不具合箇所説明図

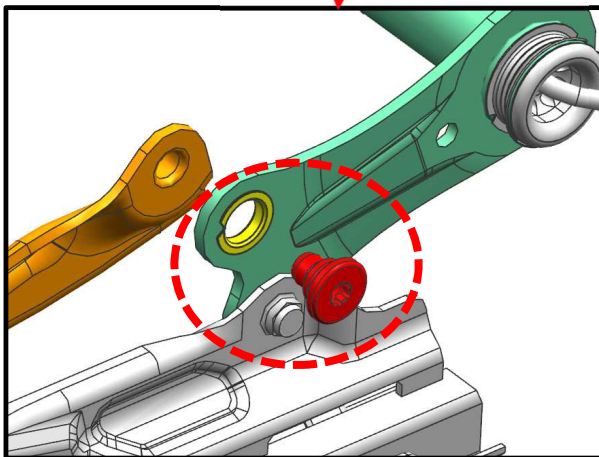
運転席及び助手席の電動シートにおいて、高さ調整機能のジョイント部の製造が不適切なため、電動シート作動時にジョイント部を固定しているボルトが緩むことがある。そのため、そのままの状態で使用を続けると、固定しているボルトが外れ、最悪の場合、急激にシート位置が変化するおそれがある。

全車両、ボルトを対策品に交換し、ワッシャー及びナットを追加する。

左側 A ピラー(下側ドアヒンジの下)に青色ペイントを塗布する。
